福島第一原子力発電所 特定原子力施設に係る実施計画変更比較表（第Ⅱ章 2.36 雨水処理設備等）

変更前	変更後	変更理由
2.36 雨水処理設備等 2.36.1 基本設計 (中略)	2.36 雨水処理設備等 2.36.1 基本設計 (中略)	
2.36.1.5 主要な機器 (中略)	2.36.1.5 主要な機器 (中略)	
2.36.1.5.1 雨水処理設備 (中略)	2.36.1.5.1 雨水処理設備 (中略)

図-1 漏えい検知器の設置場所

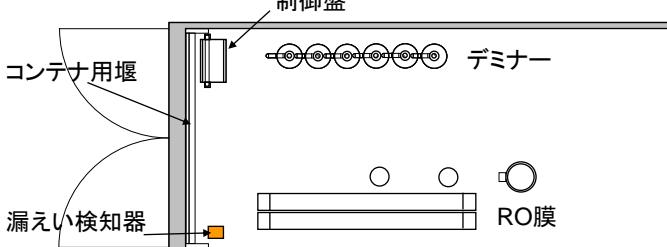
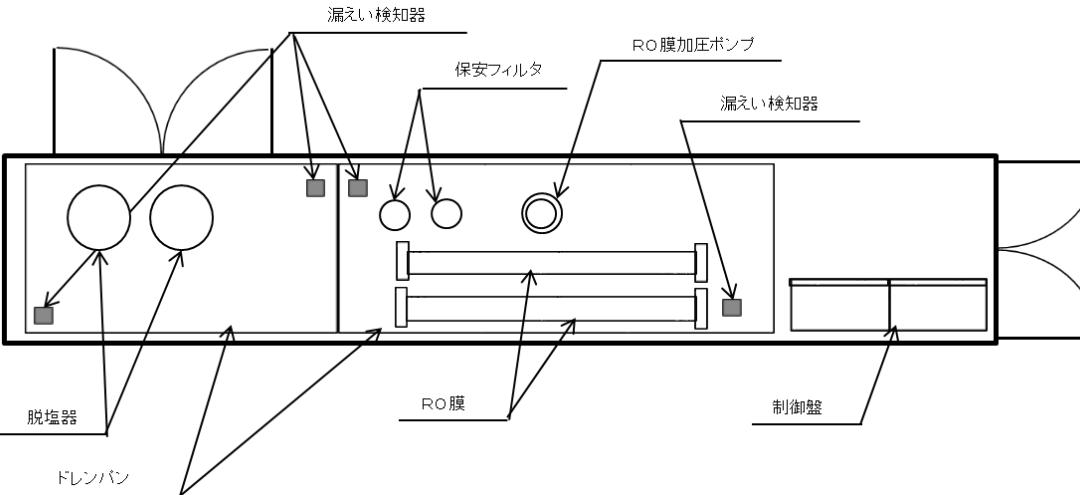
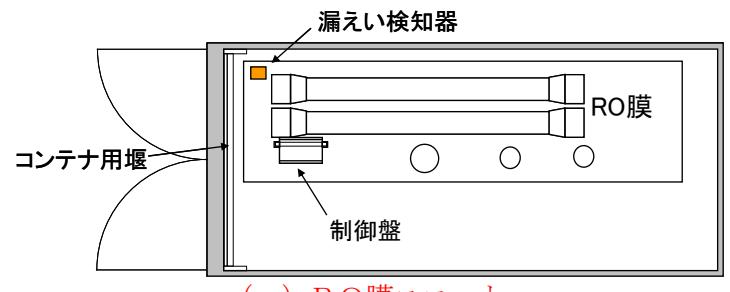
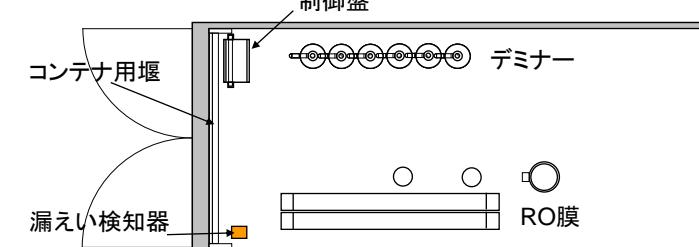
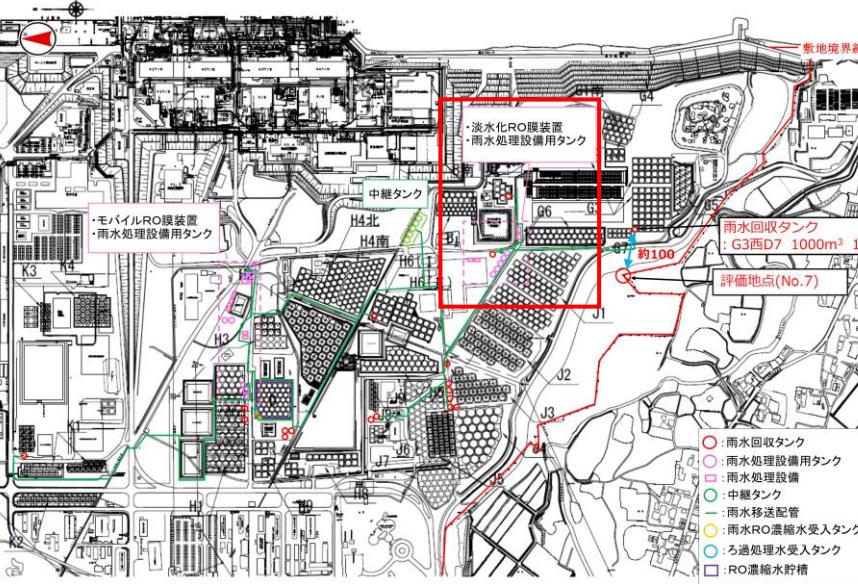
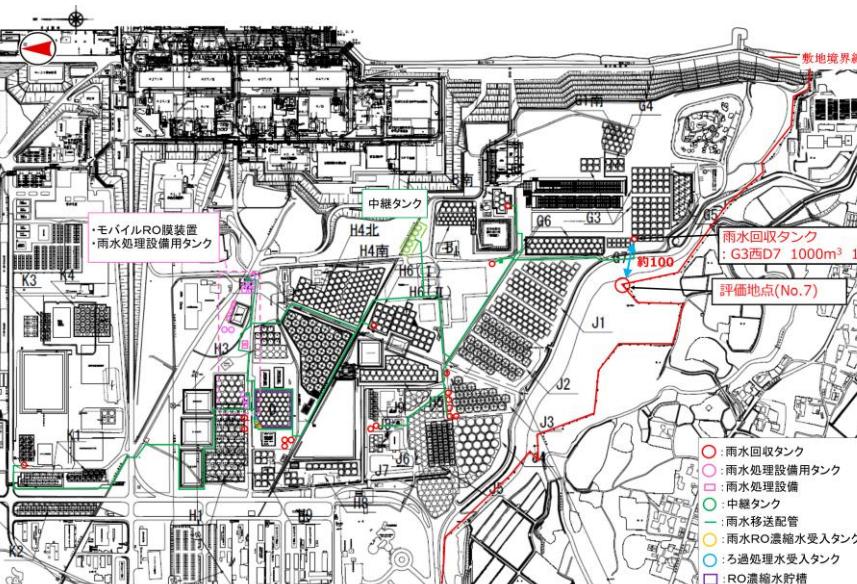
変更前	変更後	変更理由
 <p>(a) モバイルRO膜ユニット</p>  <p>(b) モバイルRO膜ユニット／RO膜ユニット</p>  <p>(c) RO膜ユニット</p>	 <p>(記載の削除)</p>	<p>淡水化処理RO膜装置廃止に伴う記載の変更 記載の適正化</p>
